Относно: Инвестиционно предложение с УРИ 000099-000825-12.11.2025г.
и вх. № ОВОС-165/12.11.2025г.

Относно: *Корекция на схема за части от река Дунав, във връзка с разполагане на технически съоръжения с цел извършване на драгажна дейност.*

СХЕМА

на участък за ползване на воден обект
с цел изземване на наносни отложения от р. Дунав

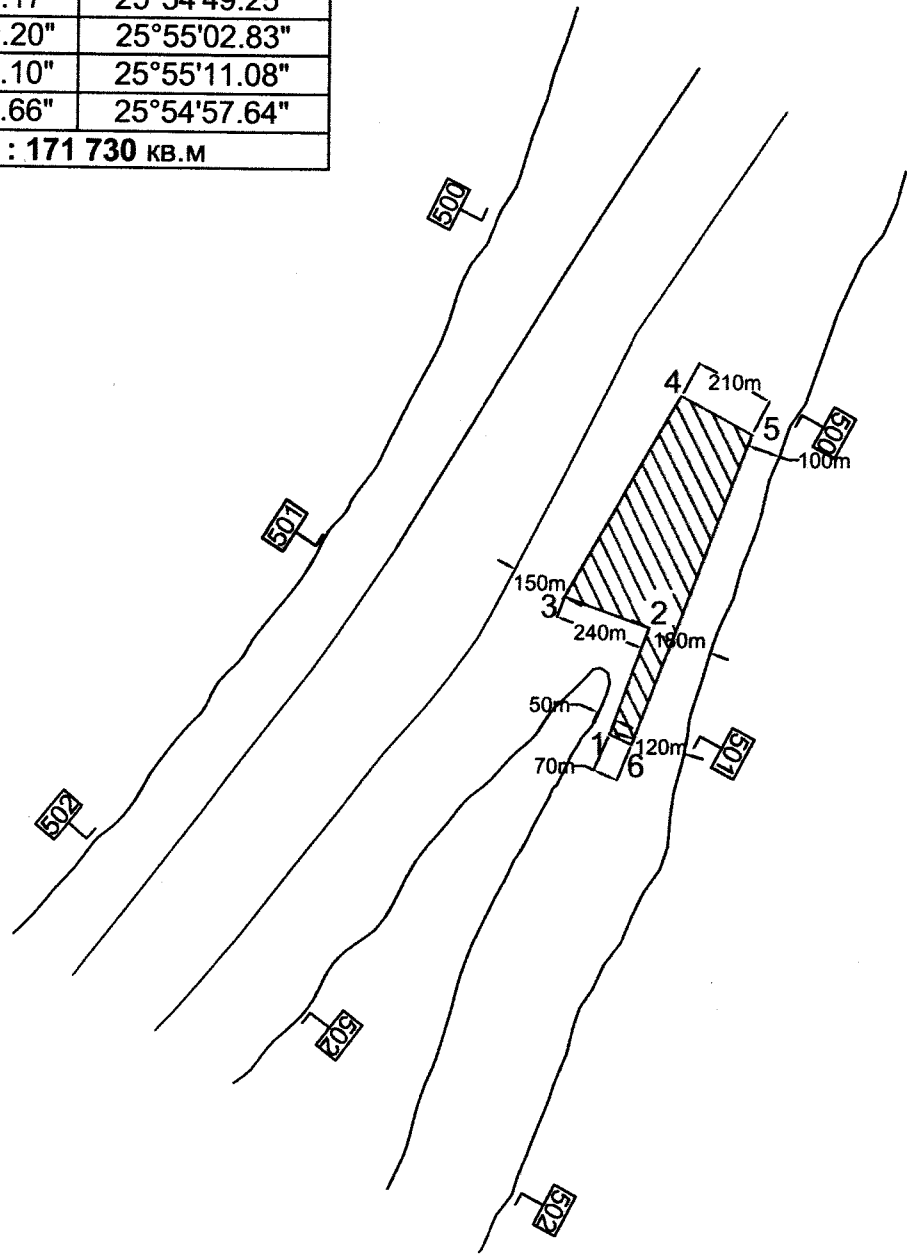
В УИП информацията да се чете: „Отстоянието от km 501.000 до km 500.100 е променено на km 501.000 до km 500.200. Всички останали параметри са непроменени.“

Ви информирам, че при изработването на схемата е допусната техническа грешка при отбелязване на речните километри. Отстоянието от km 501.000 до km 500.100 е променено на km 501.000 до km **500.200**. Всички останали параметри са непроменени.

На основание чл. 15, т. 10, и т. 18, чл. 22, т. 8 от Устройствен правилник на Изпълнителна агенция „Проучване и поддържане на р. Дунав” **издавам коригирана схема** за участък от река Дунав от km 501.000 до km 500.200.

Участъкът за ползване е с площ 171 730 m², а местоположението му е обозначено с 6 точки с географски координати, указани на схемата и добавени разстояния до бряг и фарватер за по-голяма яснота. Минималното разстояние от българския бряг е 120 m в горната част и

100 m в долната част на кариерата, минималното разстояние от о-в Люляк е 50 m, минималното разстояние от корабоплавателния път е 150 m.
